## Osservazioni dell'Associazione Posidonia Porto Venere APS al Progetto di Ammodernamento e Adeguamento Impianto GNL di Panigaglia ID 12517

Figura 71: Carta complessiva con superfici da bonificare

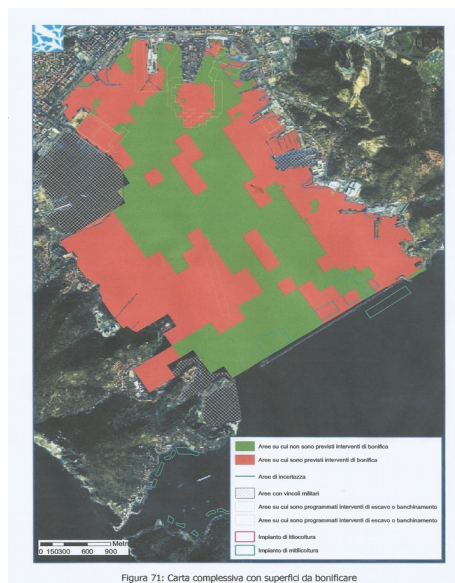
Non c'è nessuna indicazione né su dove verranno refluiti i sedimenti non contaminati né soprattutto dove verranno conferiti i sedimenti contaminati.

Abbiamo già scritto della vicinanza con aree di pregio, in particolare con l'Area di Tutela Marina del Parco di Porto Venere che comprende un SIC marino di rilevante importanza e una piccola prateria di posidonia. Per il gioco di correnti in uscita dal varco di ponente della diga foranea i sedimenti dispersi verranno convogliati proprio in direzione delle isole Palmaria Tino e Tinetto.

Riteniamo che questa vicinanza con una importante ZSC non sia stata sufficientemente valutata nella Valutazione di Incidenza Ambientale e chiediamo che si facciano ulteriori studi a salvaguardia di questo SIC marino.

**Riteniamo altamente pericoloso per l'ambiente e per la salute un piano di dragaggio senza preventiva bonifica e che non tenga conto dello smaltimento dei fanghi contaminati né dell'influenza sulle Aree Protette limitrofe**

**dispersione al suolo degli NOx**

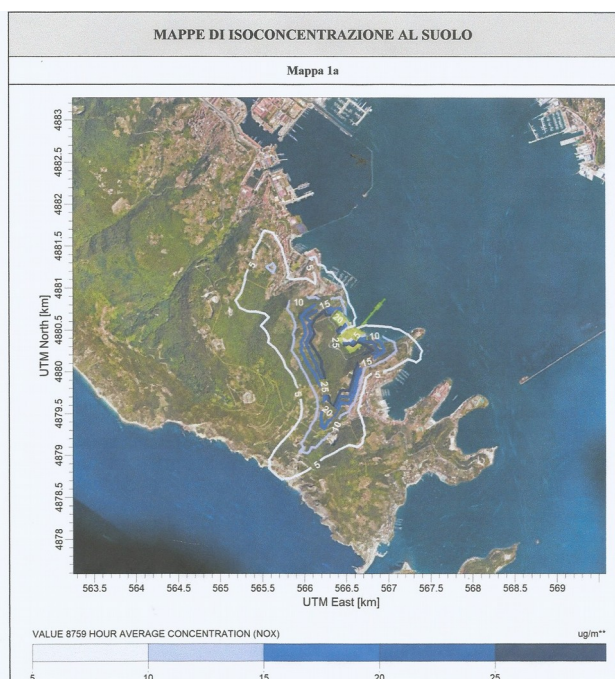
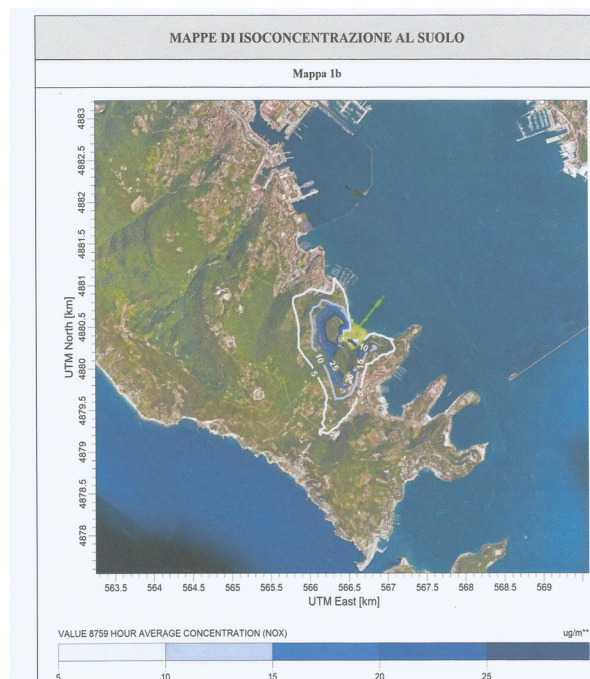
Le simulazioni sulla concentrazione al suolo di questi inquinanti sono state ottenute utilizzando anche dati meteorologici e le mappe relative (che rappresentano la media annuale delle concentrazioni medie orarie) dimostrano come le ricadute al suolo interessino in modo significativo non solo l'area dell'impianto ma anche i centri abitati vicini

**La qualità dell'aria, che nell'assetto post operam appare migliorata, andrà rapidamente peggiorando, sia all'interno dello stabilimento che nei paesi vicini, sia per l'inevitabile rapido deterioramento dei nuovi vaporizzatori installati sia per il maggior numero di navi che attraccheranno rispetto alle attuali che, ripetiamo, non sono 125 all'anno ma meno della metà.**

dispersione al suolo del CO

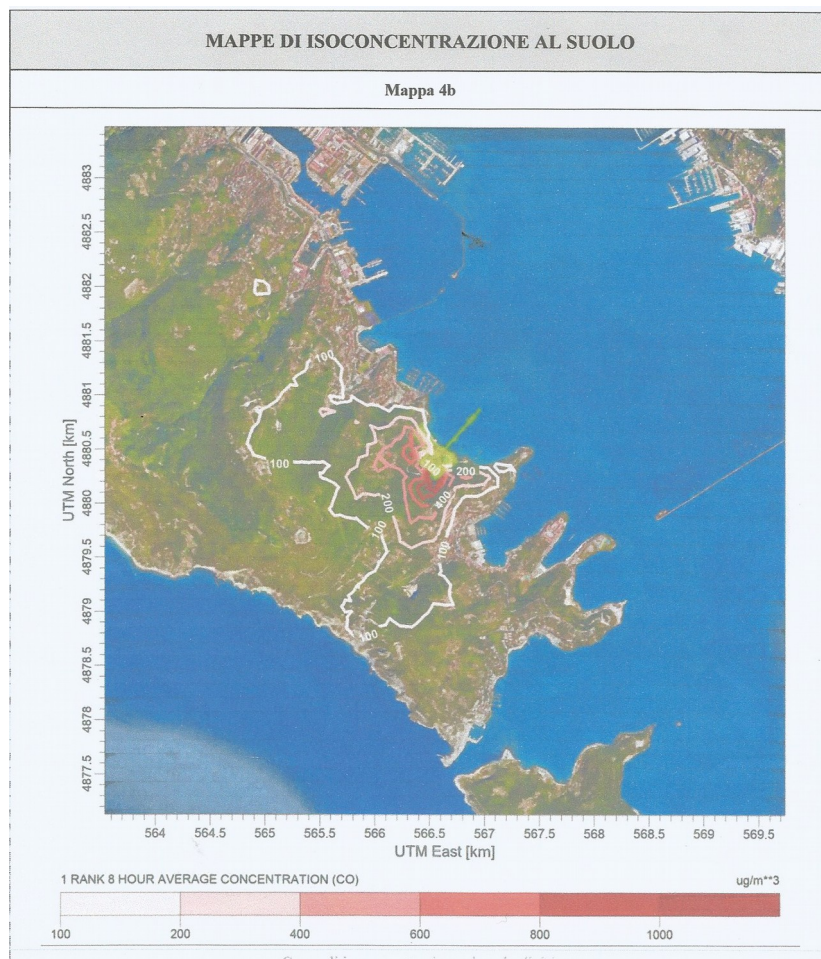
assetto post operam (non è stata pubblicata una mappa che rappresenti l'assetto ante operam)
